# Feldabhilfe: 2033

**Problem:** Motor X18XE1 - Motoraussetzer, Fehlercode P0100 und/oder P0110 wird gesetzt

Astra-G 1998...2001, Vectra-B  
1998...2001, Zafira 1999...2001

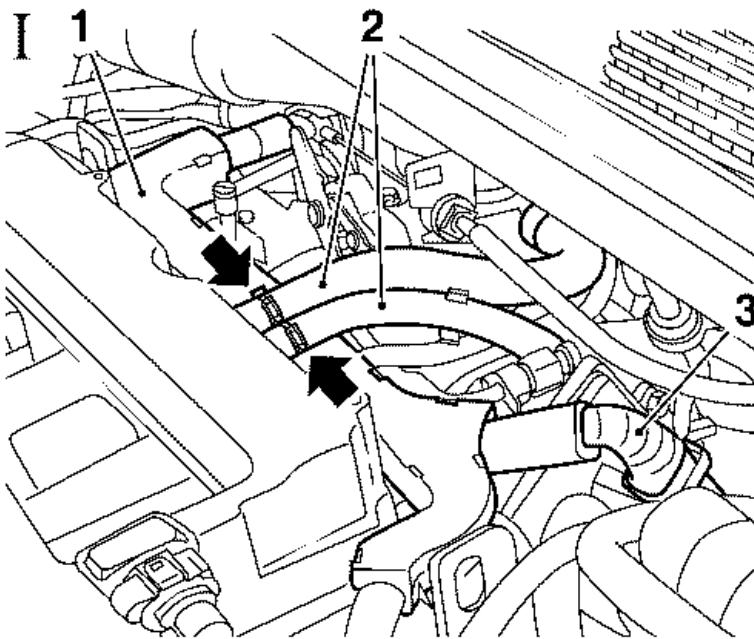
1. Batterie abklemmen.
2. Motorabdeckung oben abbauen.
  - 2x Schraube ausdrehen
3. Kabelsatzstecker Motorsteuergerät (3) entriegeln und trennen (Bild I).
4. Kabelkanal (1) öffnen.
  - 2x Schlauchschelle (Pfeile) lösen
  - 2x Schlauch (2) abbauen
  - Deckel Kabelkanal ausclipsen

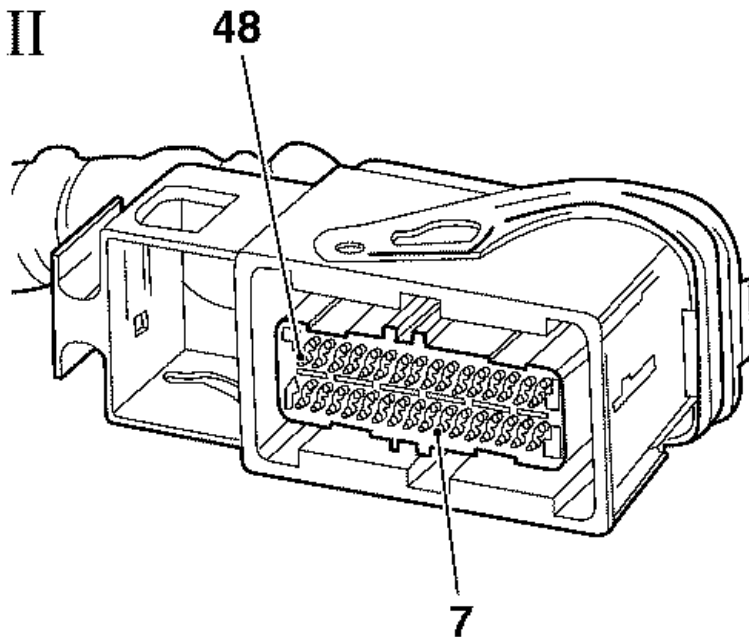
5. Massekabel Luftmassenmesser (gelbes Kabel) und Kühlmittelsensor (braunes Kabel) identifizieren (Bild II).

Hierbei ist bei beiden Kabeln vom Luftmassenmesser und Kühlmittelsensor bis ca. Mitte des Kabelkanal zu folgen und anschliessend wie folgt zu verfahren:

- Massekabel Luftmassensensor auf Durchgang zu Pin 48 prüfen
- Massekabel Kühlmittelsensor auf Durchgang zu Pin 07 prüfen

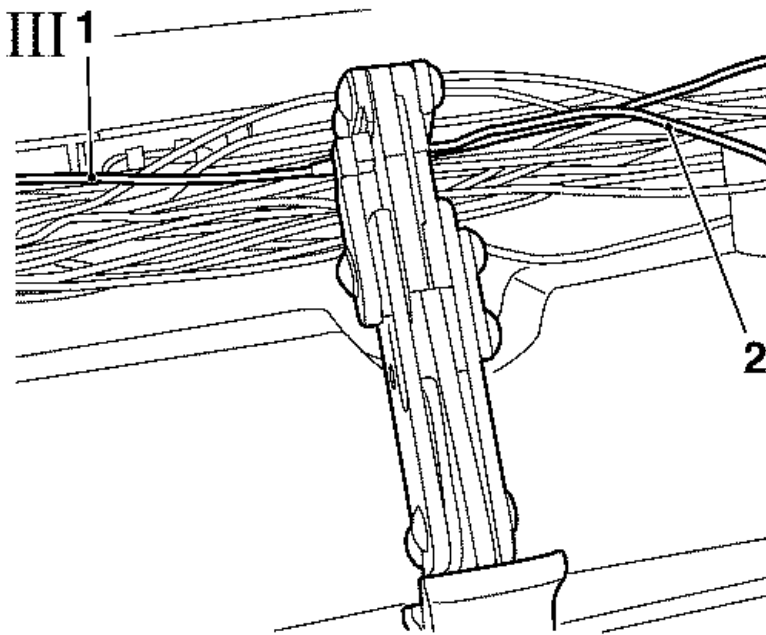
6. Massekabel Luftmassenmesser (gelbes Kabel) vercrimpen (Bild III).

- Kabel (1) im mittleren Bereich trennen und abisolieren
- Schrumpfschlauch anbringen
- Massekabel Luftmassenmesser mit der zusätzlichen Masseanbindung (2) vercrimpen

7. Massekabel Kühlmittelsensor (braunes Kabel) vercrimpen.

- Kabel (1) versetzt vom Luftmassenmesserkabel trennen und abisolieren
- Schrumpfschlauch anbringen
- Massekabel Kühlmittelsensor mit der zusätzlichen Masseanbindung (2) vercrimpen

Jeweils versetzt zueinander ist durch crimpen eine Y-Verbindung herzustellen, durch diese Verbindung bleibt die Originalverbindung erhalten. Das Ende der zusätzlichen Masseanbindung muss hierbei in Richtung Steuergerät ausgerichtet sein.

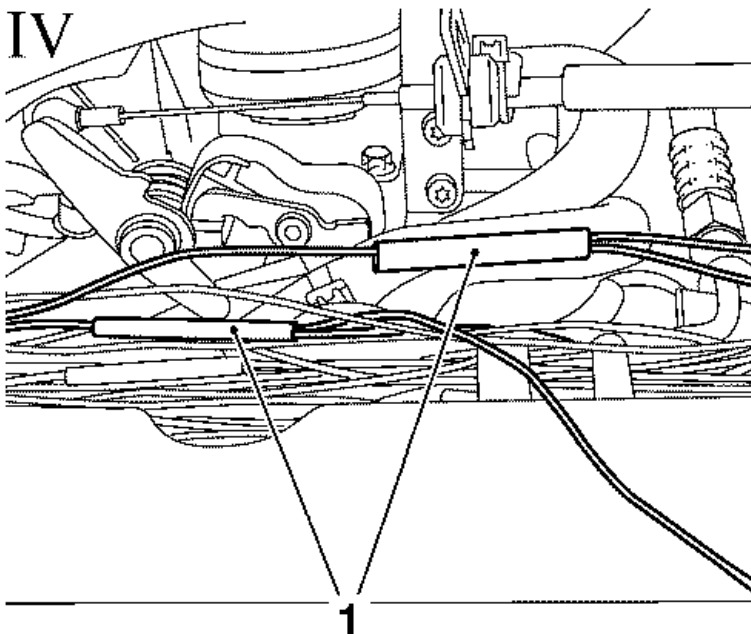
8. 2x Schrumpfschlauch (1) erhitzen (Bild IV).

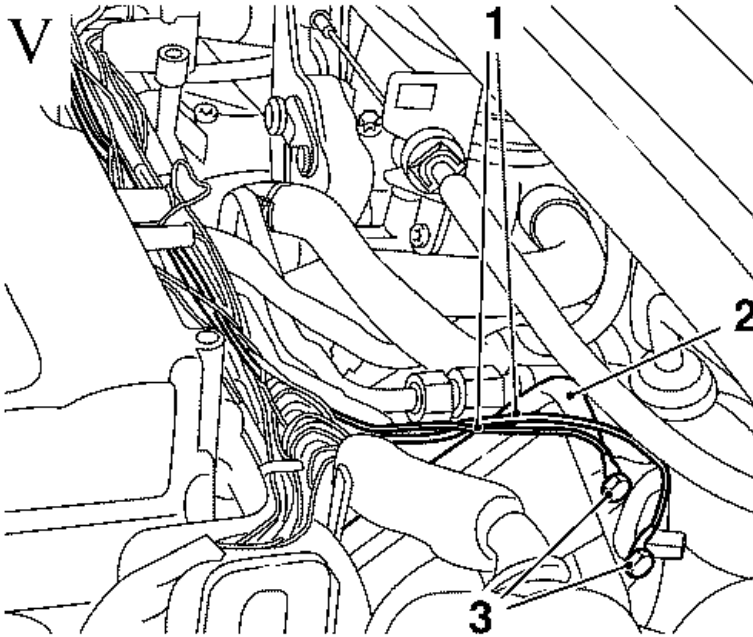
9. Beide zusätzliche Masseanbindungen (1) an Motorsteuergerät (2) anbauen (Bild V).

- 2x Schraube (3) ausdrehen
- Jeweils eine Schraube mit Sonderteil festziehen

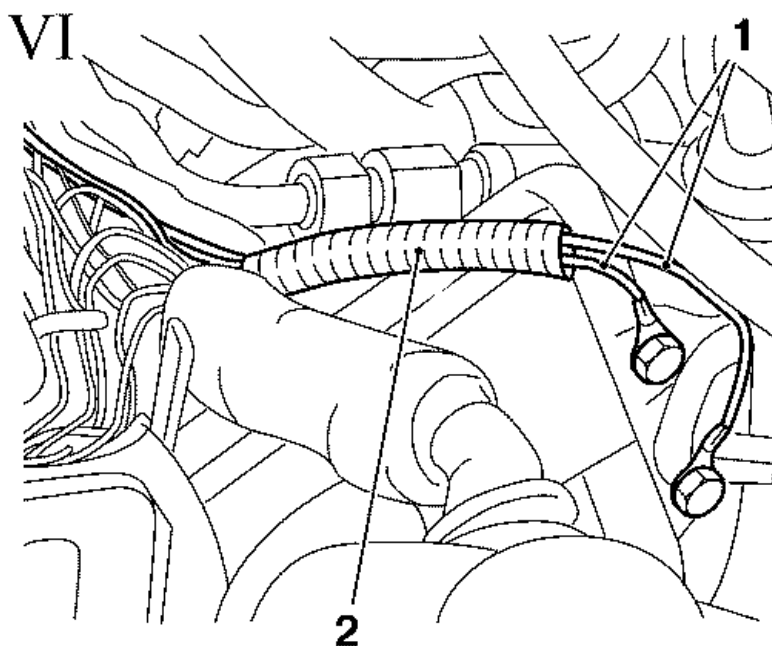
10. Rillrohr (2) zwischen Kabelkanal und Motorsteuergerät anbauen.  
(Bild VI)

- Rillrohr zuschneiden, um beide zusätzliche Masseanbindungen (1) legen und in Kabelkanal einsetzen.
